CIRCULAR N° 3

PROYECTO PNUD ARG/22/008 – FORTALECIMIENTO DE LA POLÍTICA AMBIENTAL DE LA PROVINCIA DE BUENOS AIRES

INVITACIÓN A LICITAR – LICITACIÓN PÚBLICA NACIONAL N° 1/23

PUESTA EN VALOR DE LA INFRAESTRUCTURA DE ÁREAS PROTEGIDAS DE LA PROVINCIA DE BUENOS AIRES: RESERVA NATURAL PROVINCIAL DE MAR CHIQUITA - RESERVA PUERTO MAR DEL PLATA - REFUNCIONALIZACIÓN Y PUESTA EN VALOR CASA RUBÉN DARÍO ISLA MARTÍN GARCÍA

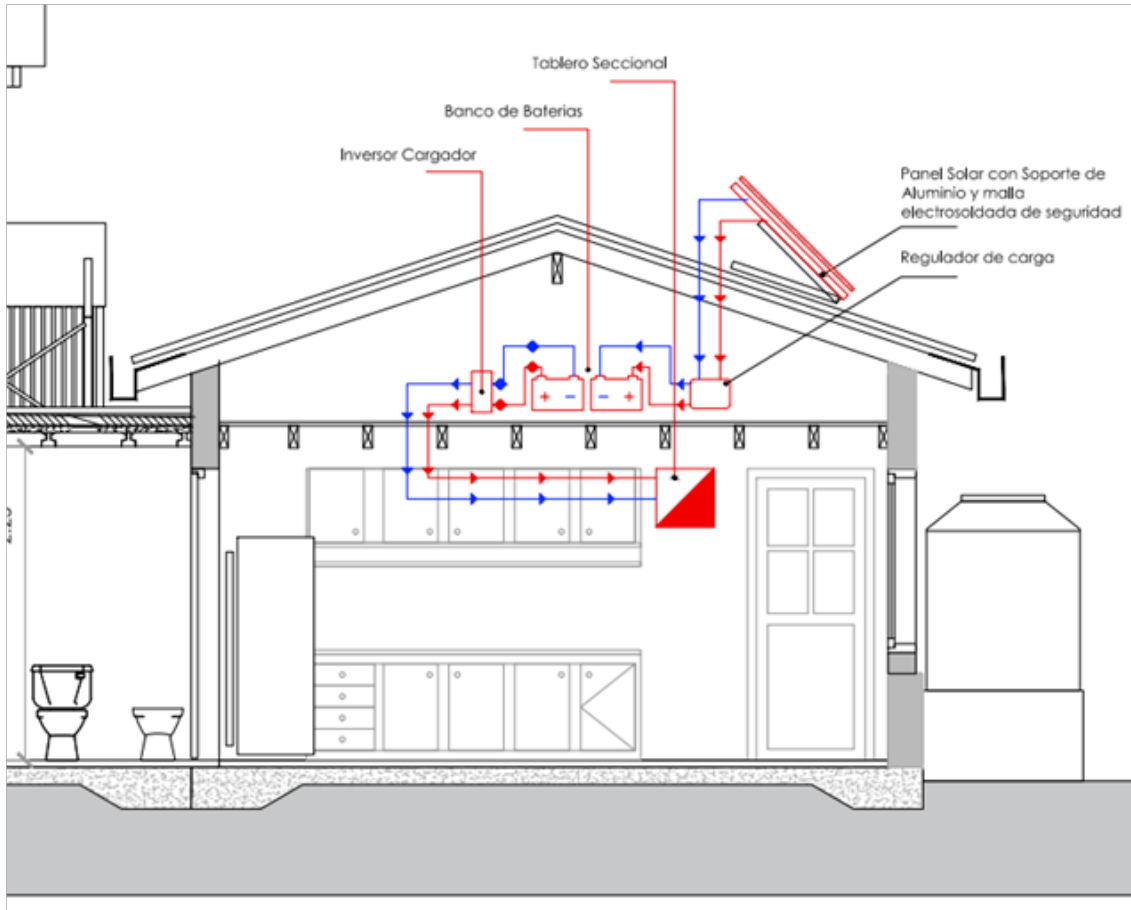
1. Enviar demanda de energía o censo de carga.
2. Tipo de Panel Fotovoltaico, enviar características técnicas y especificaciones eléctricas.
3. Enviar la ubicación donde se instalarán los paneles y características técnicas del tipo de soporte.
4. Enviar la ubicación donde se instalarán las baterías.
5. Se contempló algún sistema antirrobo de los paneles y baterías.
6. No está contemplado este ítem dentro de la planilla de cotización de la oferta, en caso de contemplarlo donde se deberá incluir.”

3. Ubicación: solo para Puesto 1. Paneles: montados sobre el techo de chapa del Puesto 1, orientación N.O.

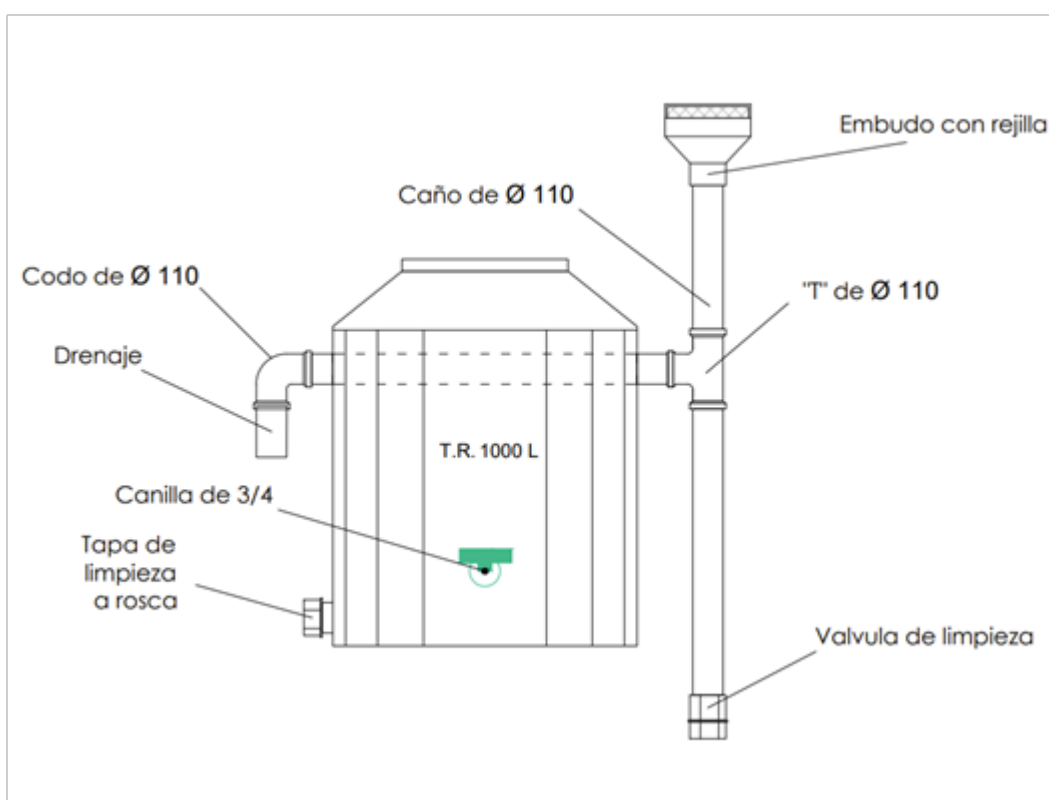
“Se solicita aclaración de lo siguiente: Para la ejecución del núcleo servicios del puesto n° 1 se deberá realizar la extracción de dos árboles, se deberá cotizar esta tarea ?. De ser así indicar, metodología de extracción , disposición final de los restos , etc.”

Se deberán sustraer ambos árboles desde sus raíces, puesto que se trata de dos ejemplares de especies no nativas y sus raíces están dañadas por lo que corre riesgo su propia estabilidad. Dicha extracción será según indicaciones de Inspección de Obra. La madera deberá quedar en el lugar en rollizos de no más de un metro de largo.

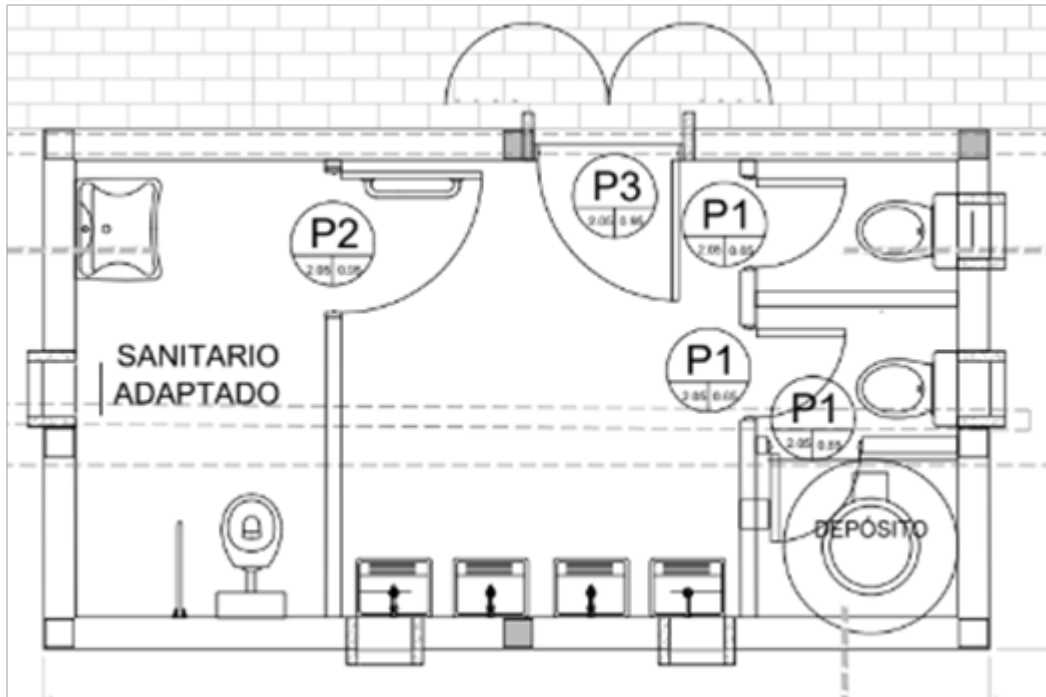
“Se solicita aclaración sobre núcleo sanitario (baños públicos), en la documentación grafica se observan puertas en los box de inodoros y en el sanitario adaptado, se deberán cotizar? De ser así por favor enviar características técnicas de las mismas, cantidades, etc.”

Se deberán cotizar las tres (3) puertas según el siguiente detalle:

P1	PUERTA INTERIOR 1 HOJA DE ABRIR	Cant: 3	P2	PUERTA INTERIOR 1 HOJA DE ABRIR	Cant: 1	P3	PUERTA EXTERIOR 1 HOJA DE ABRIR	Cant: 1
MARCOS: MARCO DE MADERA		OBSERV.	MARCOS: MARCO DE MADERA		OBSERV.	MARCOS: MARCO DE CHAPA		OBSERV.
MATERIALES: HOJA DE MADERA PUERTA PLACA - BASTIDOR DE MADERA MARCA: KELLUMER TIPS MARCA: DE ARJANO			MATERIALES: PLACA DE MADERA MED REFORZADA PARA PINTAR DE INTERIOR HACIA EL EXTERIOR			MATERIALES: DOBLE CHAPAL N° 35 INYECTADA EN 3 CAPAS DE PINTURA Y ANTIGUADO - COLOR GRIS GRAFITO		
HERRAJES: DOBLE BALANZIN Y BISAGRAS DE BCS PLATA. CERRADURA SIMPLE			HERRAJES: POMELA EXTERIOR Y BARRIL PARA DISCAPACITADOS INTERIOR			HERRAJES: DOBLE BALANZIN Y BISAGRAS DE BCS PLATA. BU CERRADURA SIMPLE		
INSTALACION: MARCO Y ESQUIBITO		INSTALACION: MARCO DISCAPACITADOS		INSTALACION: MARCO Y BARRIL
